**ХВОСТОВИК БЛОКА ДЛЯ СМЕННЫХ ПРЕСС-ФОРМ
ПРЯМОГО ПРЕССОВАНИЯ****Конструкция и размеры**Shank of the unit for changeable compression
moulding press-moulds.
Construction and dimensions**ГОСТ
20928-75**Постановлением Государственного комитета стандартов Совета Министров СССР от 25 июня 1975 г. № 1620 срок
действия установленс 01.07.76
до 01.07.81

Изменение № 1 ГОСТ 20928—75 Хвостовик блока для сменных пресс-форм прямого прессования. Конструкция и размеры

Изменение № 2 ГОСТ 20928—75 Хвостовик блока для сменных пресс-форм прямого прессования. Конструкция и размеры

Черт. 1

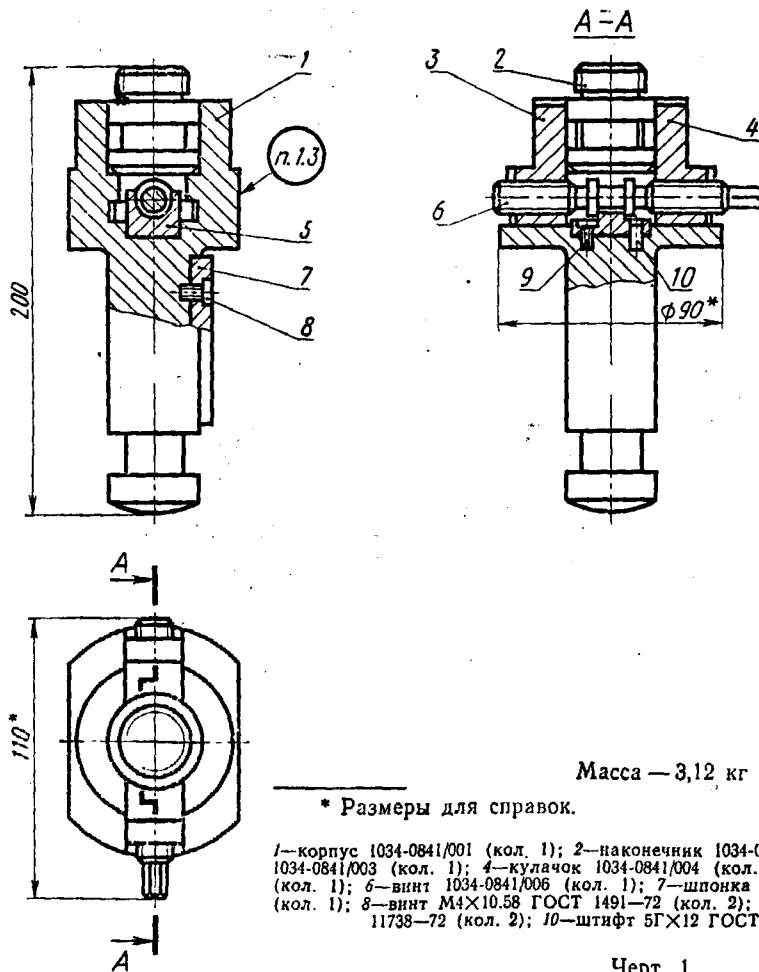
Пункт 1.1. Чертеж 1. Поз. 10. Заменить обозначение: $5Г \times 12$ на $5m6 \times 12$.

Чертеж 1. Подрисовочная подпись. Заменить обозначения в ссылке: $M4 \times 10,58$ на $B.M4-6 g \times 10,58$, ГОСТ 1491—72 на ГОСТ 1491—80, ГОСТ 8790—68 на ГОСТ 8790—79.

Черт. 2

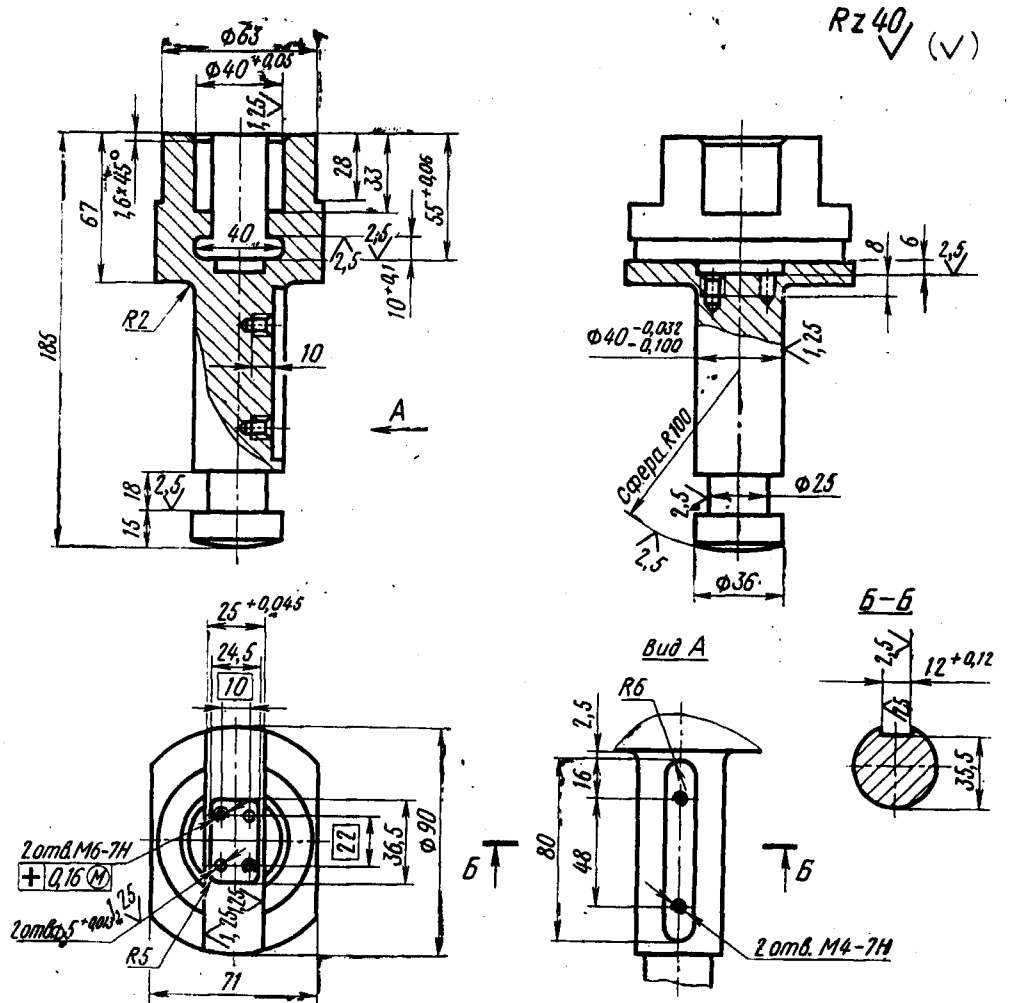
Пункт 2.1. Чертеж 2. Заменить предельные отклонения: $+0,05$ на $H9$, $-0,032$ на $e8$, $+0,1$ на $H11$, $+0,045$ на $H9$, $+0,013$ на $H7$, $+0,12$ на $H11$, $-0,100$

Чертеж 2. Главный вид. Контурную линию исключить:

заменить обозначение:

на

; заме-

нить обозначение допуска резьбы М4: 7Н на 6Н.

Черт. 3

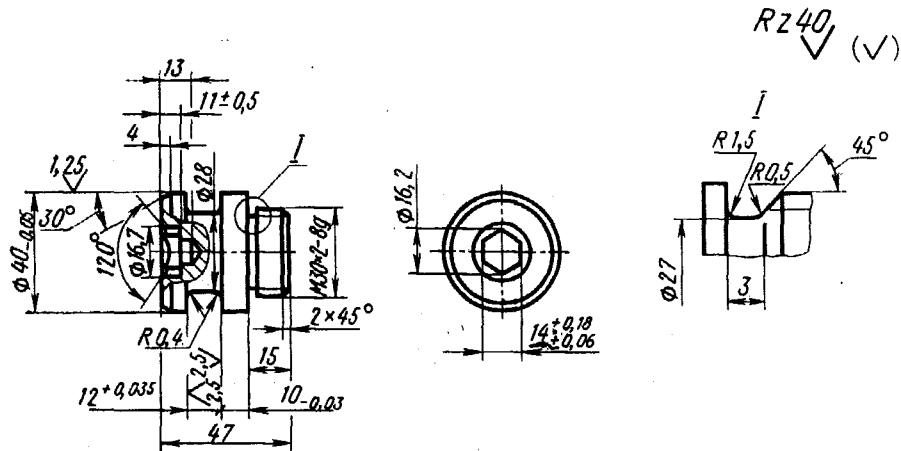
Пункт 3.1. Чертеж 3. Заменить предельные отклонения: $-0,05$ на $h9$, $+0,035$ на $H9$, $-0,03$ на $h9$, $+0,18$ на $D11$, $+0,06$

Чертеж 3. Заменить размер: 47 на 46.

Черт. 4

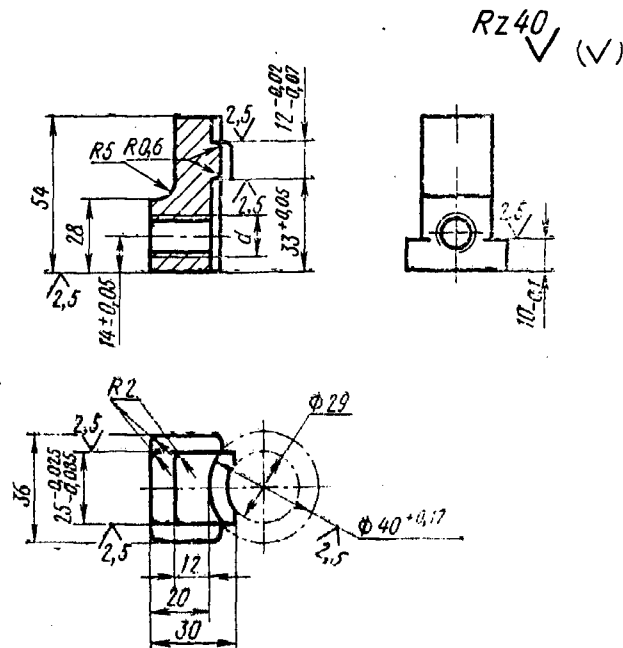
Пункт 4.1. Чертеж 4. Заменить предельные отклонения: $-0,02$ на $e8$, $\pm 0,05$ на $I_s 11$, $+0,05$ на $H9$, $-0,1$ на $h11$, $-0,025$ на $e8$, $+0,17$ на $H11$, $-0,085$

Пункт 4.1. Таблица. Графа *d*. Заменить обозначение: «Трап 16×4» на Тг 16×4, «Трап 16×4 левая» на Тг 16×4LH; пример условного обозначения. Заменить обозначение: «Трап 16×4» на Тг 16×4.

Черт. 5

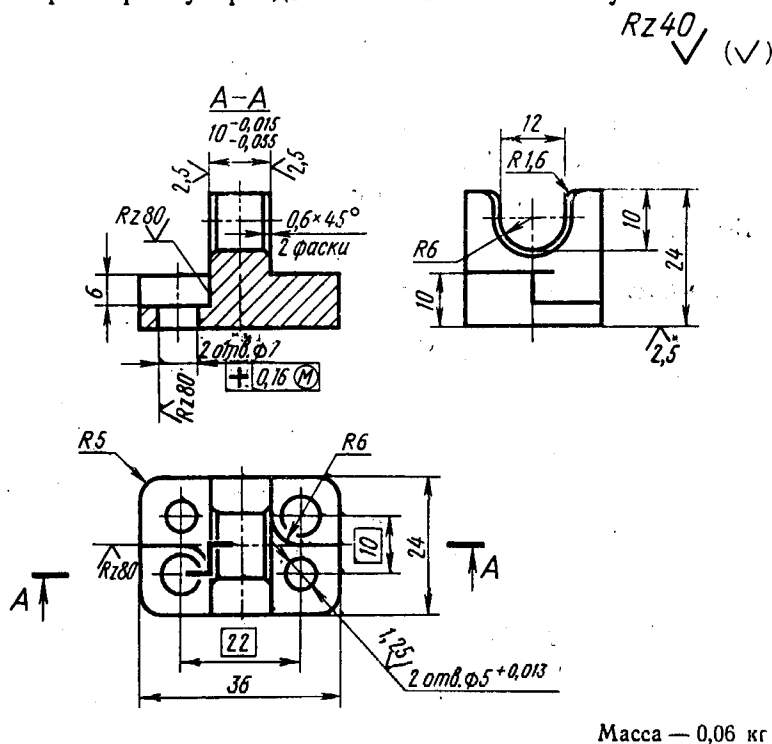
Пункт 5.1. Заменить предельные отклонения: $-0,015$ на $e8$, $+0,013$ на $H7$, $-0,055$

Пункт 5.1. Чертеж 5. Заменить обозначения:

на

Черт. 6

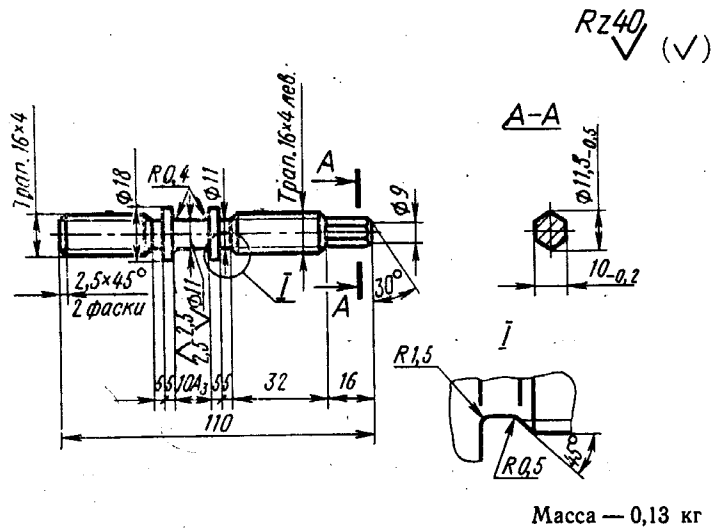
Пункт 6.1. Чертеж 6. Заменить предельные отклонения: A_3 на $H9$, $-0,5$ на $h14$, $-0,2$ на $h12$.

Пункт 6.1. Чертеж 6. Заменить обозначения: «Трап 16×4» на Тг 16×4, «Трап 16×4 лев.» на Тг 16×4LH.
